改善箇所説明図

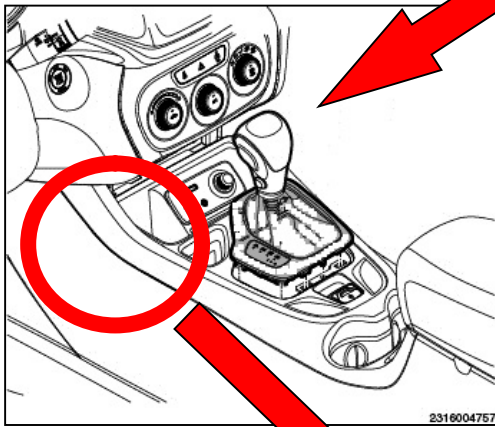
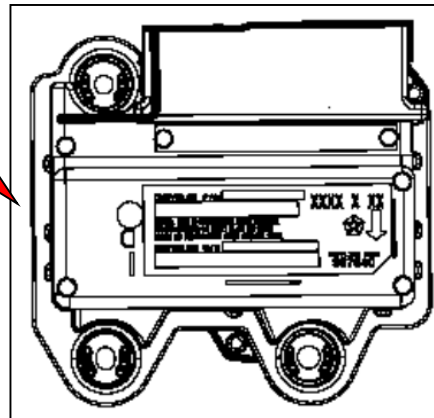
基準不適合発生箇所

エアバッグ制御モジュールのプログラムが不適切なため、走行中に車両が大きく左右に傾斜すると、誤ってサイド・カーテン・エアバッグ及びサイド・エアバッグが展開するおそれがある。

改善の内容

全車両、エアバッグ制御プログラムを書き換える。

識別 : 助手席シートレール右前部固定ボルト頭部に黄色ペイントを塗布する。
